「ミスミ防水 DD 型コネクタ（圧着式結線）」 仕様変更のご案内

ミスミ防水 DD 型コネクタ（圧着式結線） MCON-DD42-SP、MCON-DD42-SS

【変更前】

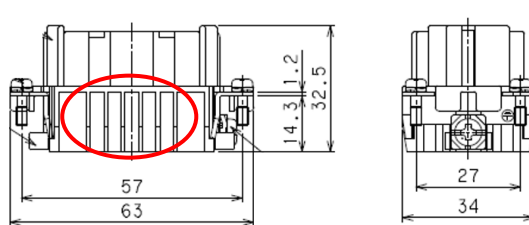
・コネクタ形状変更
